女川原子力発電所1号炉審査資料	
資料番号	O1-DP-001(改0)
提出年月日	令和2年10月2日

女川原子力発電所1号発電用原子炉

廃止措置計画変更認可申請書の概要について

令和2年10月
東北電力株式会社

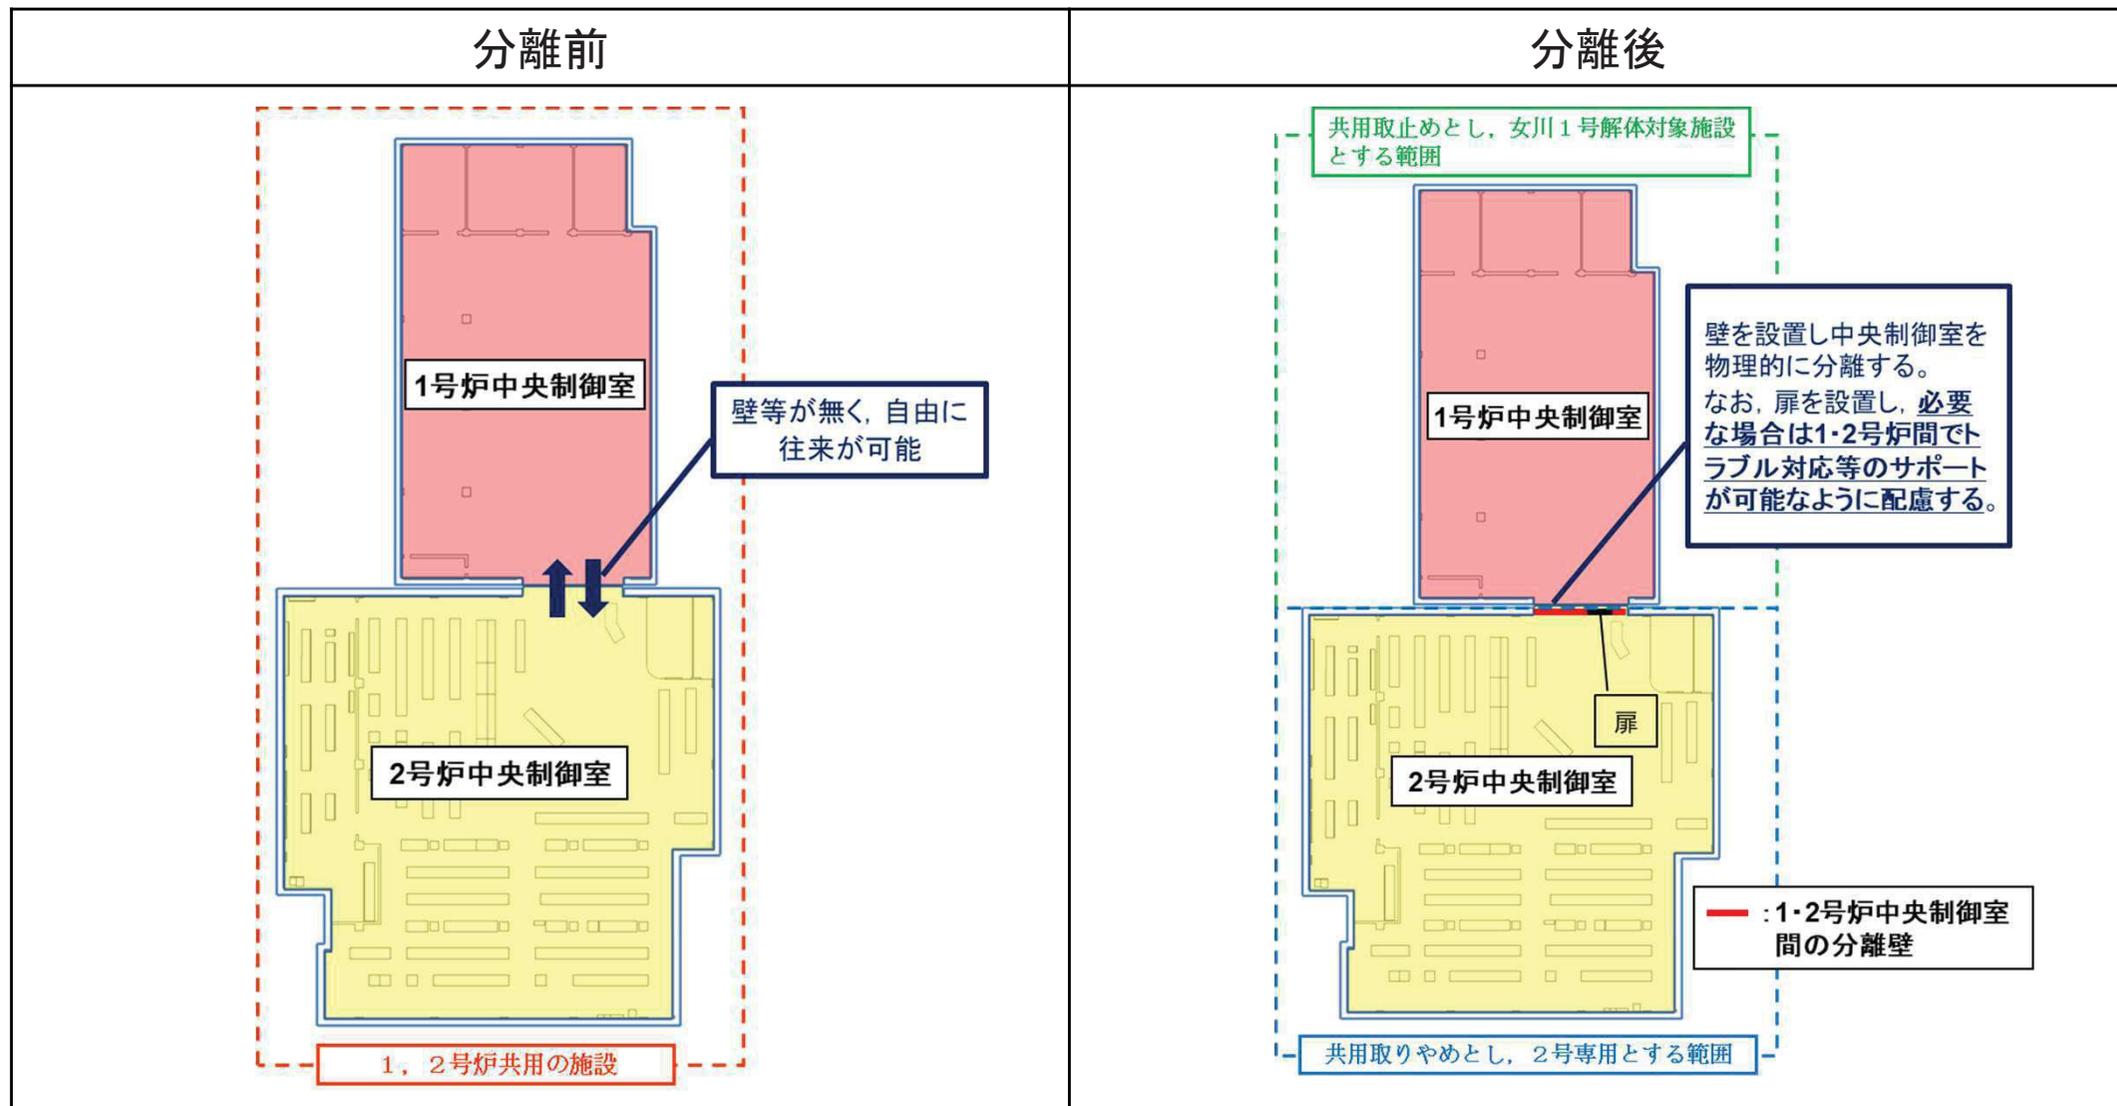
- 廃止措置対象施設である「中央制御室」と「サプレッション・プール水貯蔵系」は、女川2号炉の設置変更許可により、2号炉との共用を取り止めている。
- 廃止措置対象施設(本文四 第4-2表)に共用取り止めを反映, 解体対象施設(本文五 第5-1表)に追加するとともに, 適用時期が2号炉の使用前確認後である旨を明記した。(以下, 本文四 第4-2表の例)

➤ 「中央制御室」の共用取り止め、1号炉設備と2号炉設備とに分離するイメージ図は、以下に示すとおり。

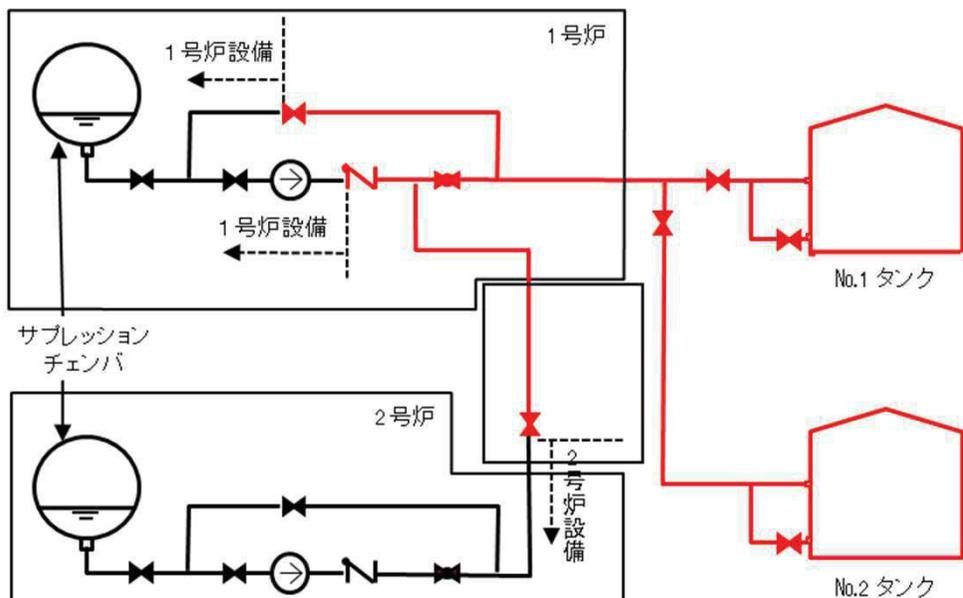
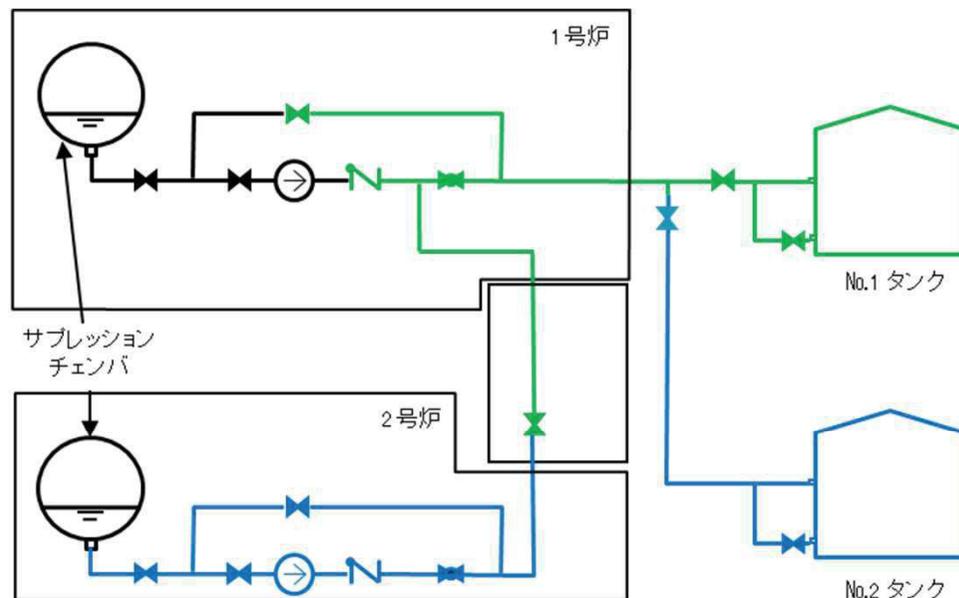
- 「サプレッション・プール水貯蔵系」の共用取り止め、1号炉設備と2号炉設備とに分離するイメージ図は、以下に示すとおり。

青：女川2号設置変更許可にて撤去することにした範囲

緑：共用取止めとし、女川1号解体対象施設とする範囲

第4-1図 女川原子力発電所の敷地付近地図

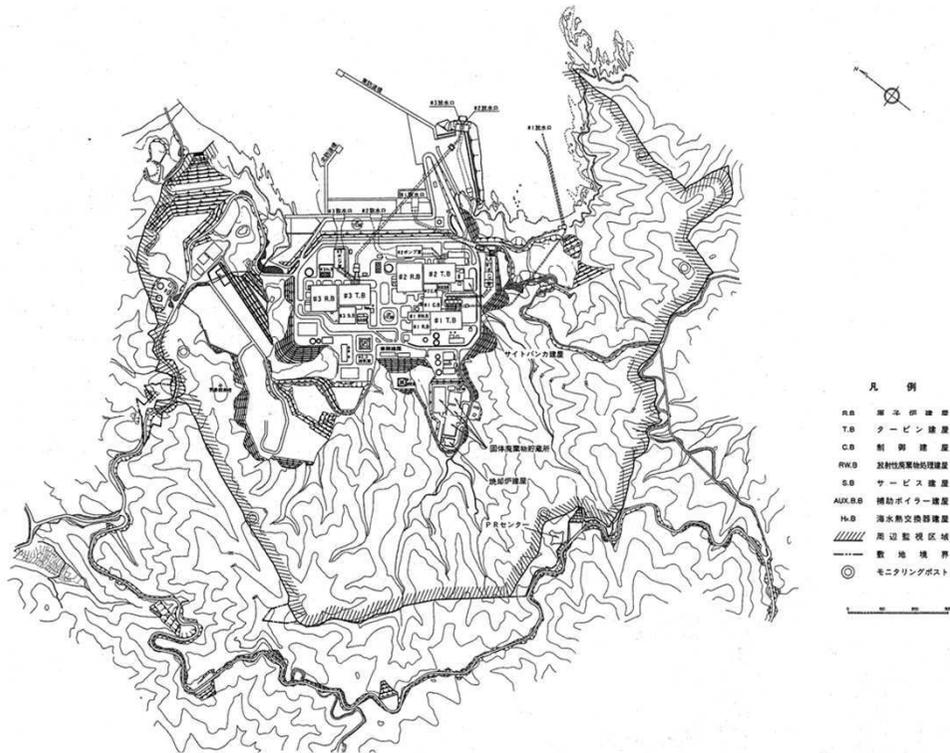
➤ 廃止措置計画に使用している敷地図面について、最新の図面を反映。(以下、本文四 第4-1図の例)
